Procès verbal de la réunion avec examen conjoint de la déclaration de projet valant mise en compatibilité du PLU de Fleurieux-sur-l'Arbresle

Le 07.12.2023

Déclaration de projet valant mise en compatibilité du PLU
Réunion d'examen conjoint du 07.12.23

La carte du PADD p16. Avant (à gauche) et après (à droite) la procédure de déclaration de projet

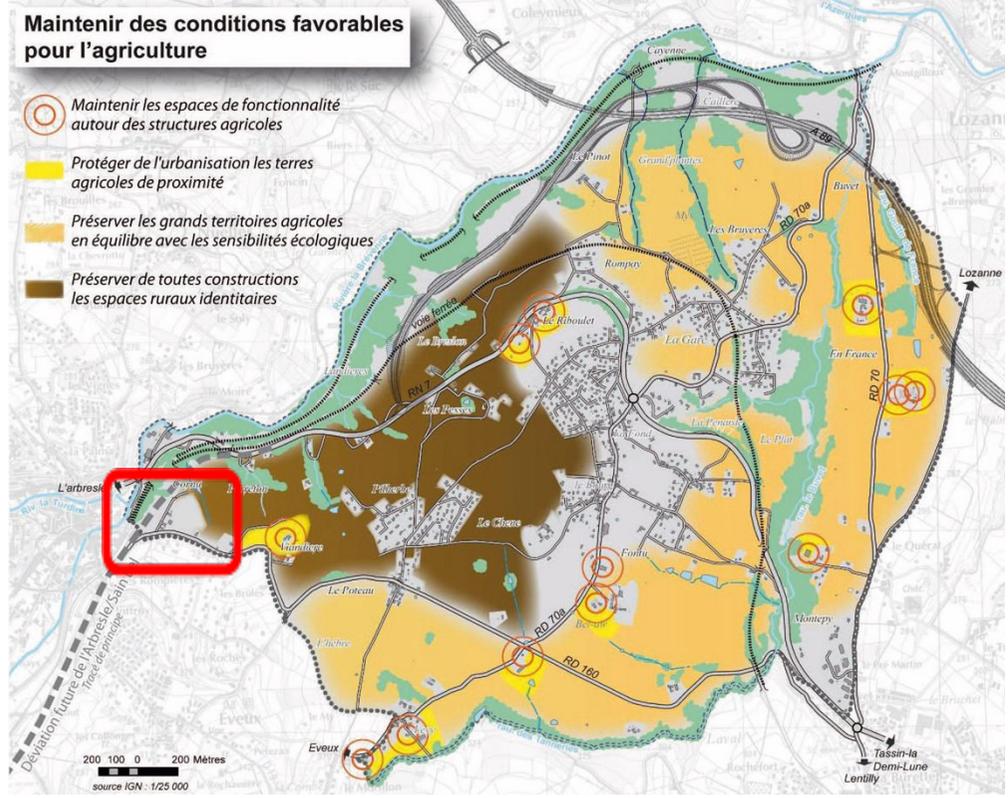
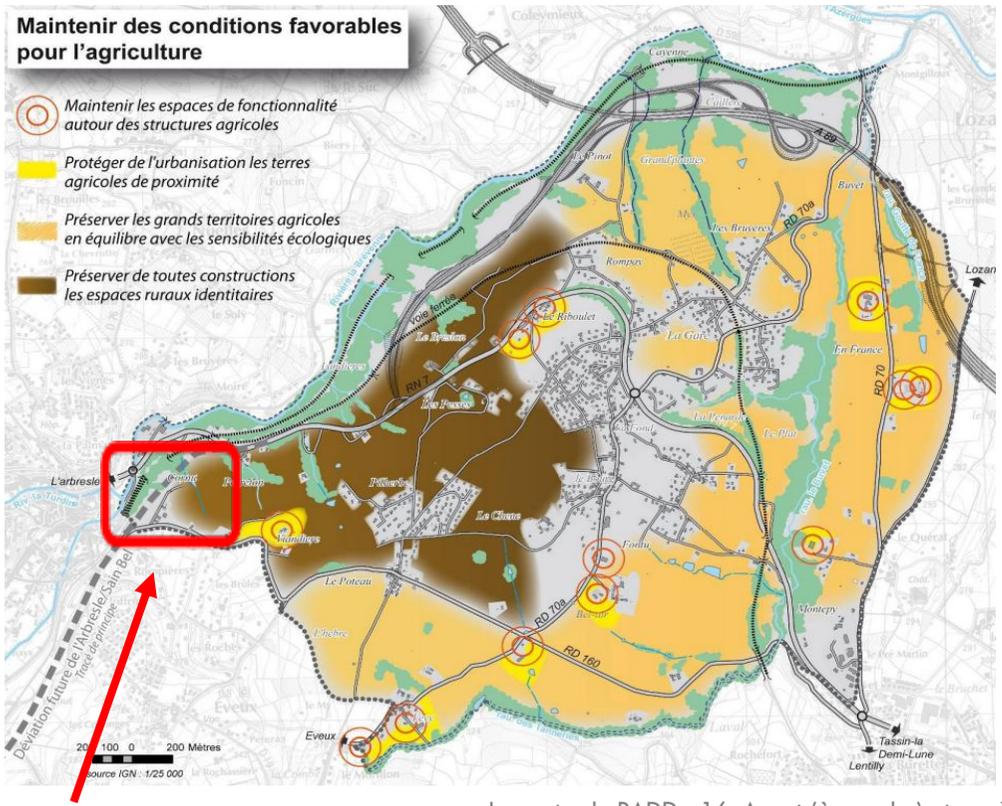
La cartographie insérée dans le PADD présente des incompatibilités avec ce projet. Elle est donc modifiée pour réduire le secteur marron « préserver de toutes constructions, les espaces ruraux identitaires »

La carte du PADD p16. Avant (à gauche) et après (à droite) la procédure de déclaration de projet

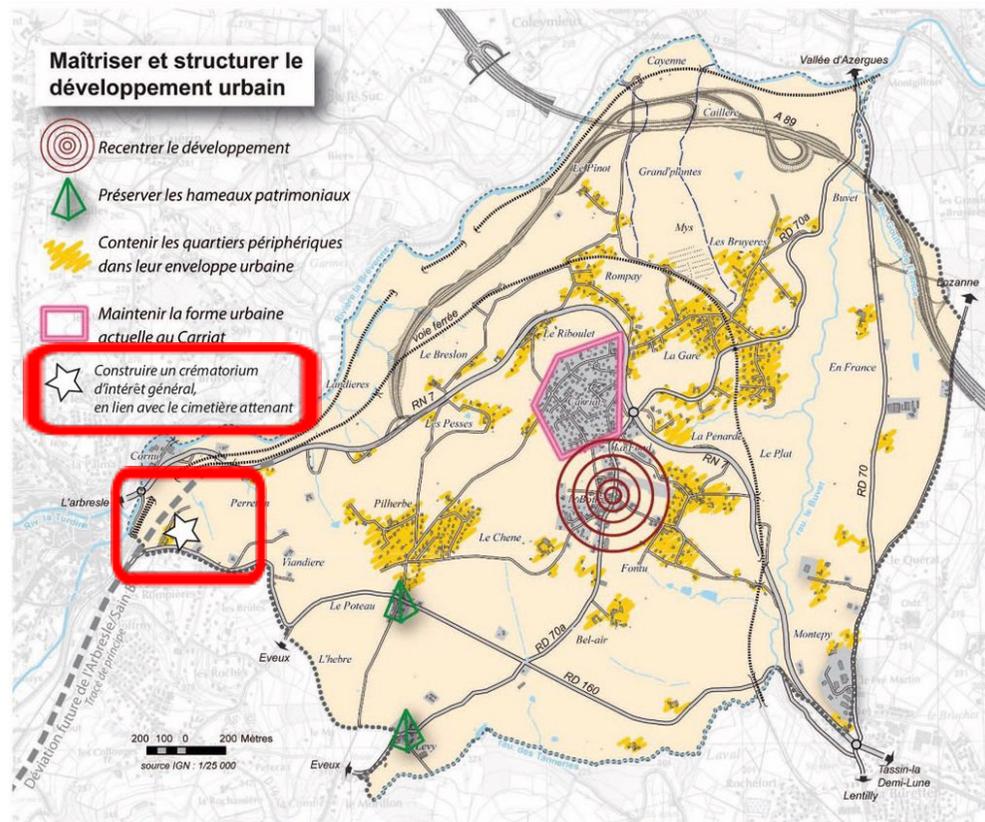
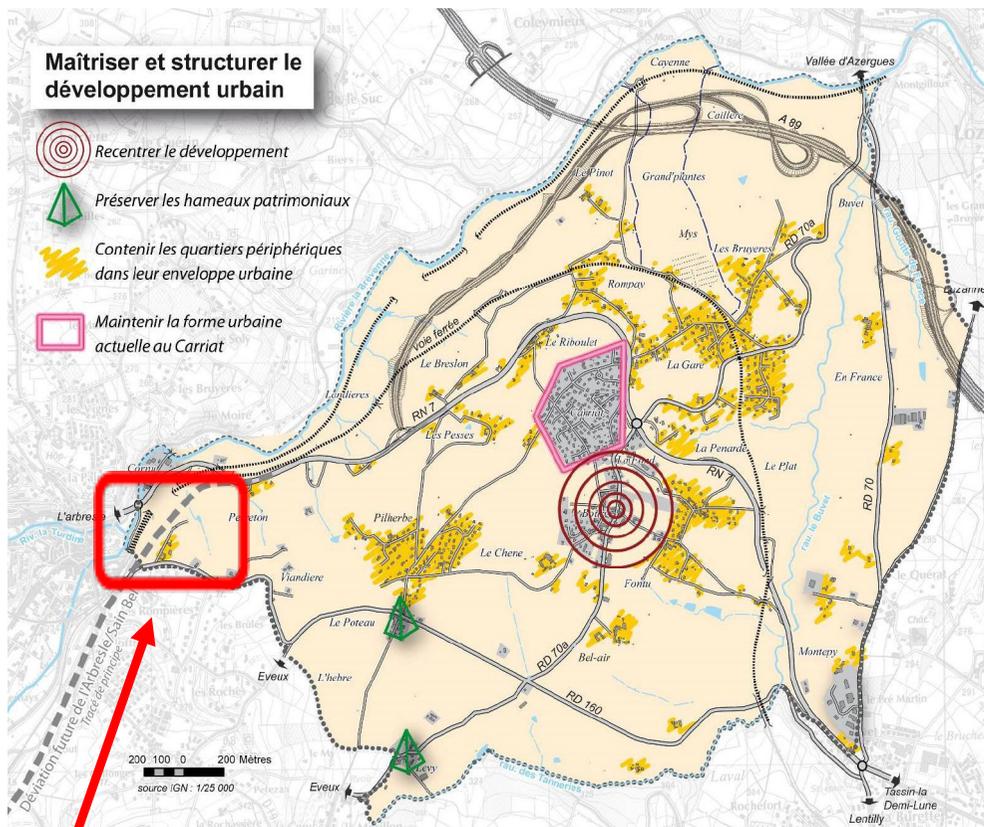
La cartographie insérée dans le PADD présente des incompatibilités avec ce projet. Elle est donc modifiée pour réduire le secteur marron « préserver de toutes constructions, les espaces ruraux identitaires »
